Technical Service Pointer

Technical Service Pointer #: W11610345 Rev C
Action Required: Mandatory
Release Date: July 2022

French Door Bottom Mount Single Evaporator Intermittent Noise

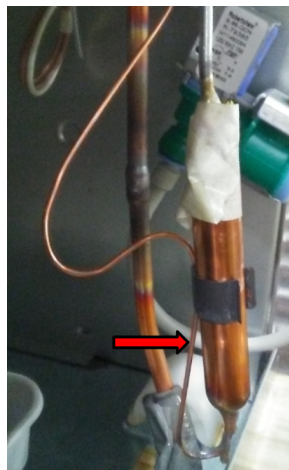
Possible Concern: It is possible that the unit will start making an intermittent popping, ticking, knocking, or groaning type noise when the compressor is running.

- This could be caused by bubbles coming through the capillary tube to the evaporator.
- Condenser or freon lines in the machine compartment touching the cabinet.

To help reduce this noise you will need to bend the filter drier between a 45 and 80-degree angle as follows.

1. Unplug the unit from the wall and remove the back panel to gain access to the filter drier.
2. Make sure condenser or freon lines in the machine compartment aren't touching the cabinet.
3. Gently move the capillary tube so it will be on top of the drier when the filter is bent.

4. Place one hand around the tubing going to the filter-drier to help support the tubing when bending the drier.

5. Bend the drier between a 45-80 degree angle. Make sure the capillary tube is on top of the drier. Also, make sure that none of the tubing is touching the cabinet.

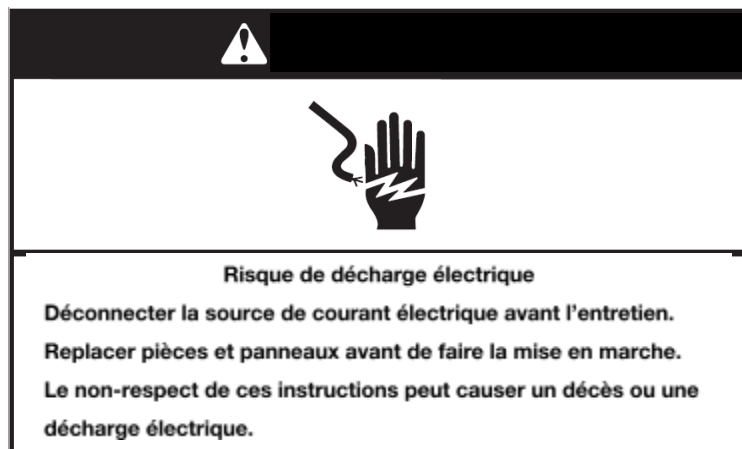
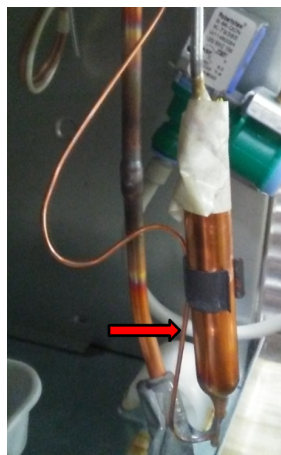
Problème possible : Il est possible que l'appareil commence à produire un bruit intermittent d'éclatement, de cognement ou de grognement lorsque le compresseur fonctionne.

- Ces bruits peuvent être causés par des bulles qui passent dans le tube capillaire vers l'évaporateur.
- Le condensateur ou les conduites de fréon dans le compartiment de la machine touchent la caisse.

Pour aider à réduire ce bruit, il faut plier le filtre dessiccateur à un angle entre 45° et 80° comme indiqué.

1. Débrancher l'appareil du mur et retirer le panneau arrière pour accéder au filtre dessiccateur.
2. S'assurer que le condensateur ou les conduites de fréon dans le compartiment de la machine ne touchent pas à la caisse.
3. Déplacer doucement le tube capillaire pour le repositionner sur le dessus du dessiccateur lorsque le filtre est plié.

4. Placer une main autour du tube allant au filtre dessiccateur pour aider à supporter le tube pendant qu'on plie le dessiccateur.

5. Plier le dessiccateur à un angle entre 45° et 80°. S'assurer que le tube capillaire se trouve sur le dessiccateur. S'assurer aussi qu'aucun tube ne touche la caisse.

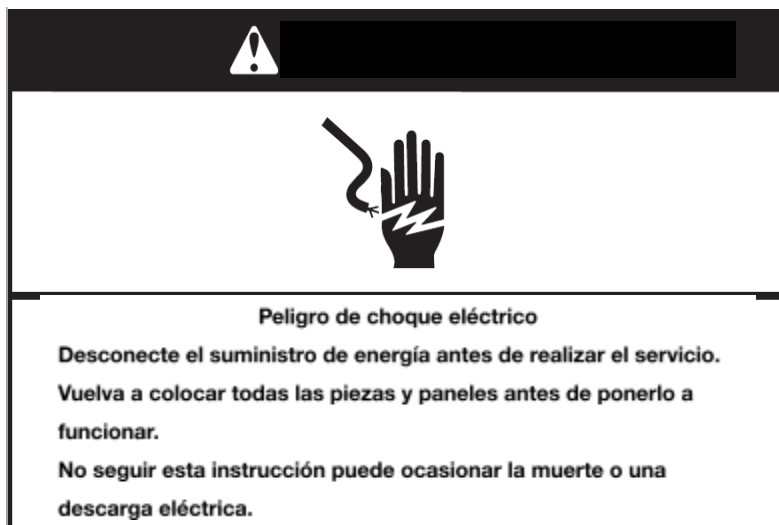
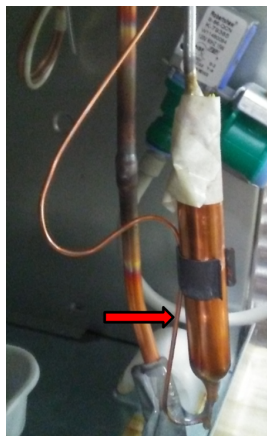
Problema posible: Es posible que la unidad comience a hacer un ruido de tipo chasquido, golpeteo o gruñido intermitente cuando el compresor está funcionando.

- Esto podría deberse a burbujas que salen a través del tubo capilar al evaporador.
- Al condensador o las líneas de freón en el compartimiento de la máquina que tocan el gabinete.

Para ayudar a reducir este ruido, deberá doblar el filtro deshidratador entre un ángulo de 45 y 80 grados de la siguiente manera.

1. Desconecte la unidad de la pared y quite el panel posterior para poder acceder al filtro deshidratador.
2. Asegúrese de que el condensador o las líneas de freón en el compartimiento de la máquina no estén tocando el gabinete.
3. Mueva suavemente el tubo capilar de manera que quede en la parte de arriba del deshidratador cuando el filtro esté doblado.

4. Coloque una mano alrededor de la tubería que va al filtro deshidratador para ayudar a sostener la tubería cuando doble el deshidratador.  5. Seque el deshidratador entre un ángulo de 45 y 80 grados. Asegúrese de que el tubo capilar quede arriba del deshidratador. Además, asegúrese de que ninguno de los tubos toque el gabinete.   6. Vuelva a armar la unidad y haga una prueba.
--	---
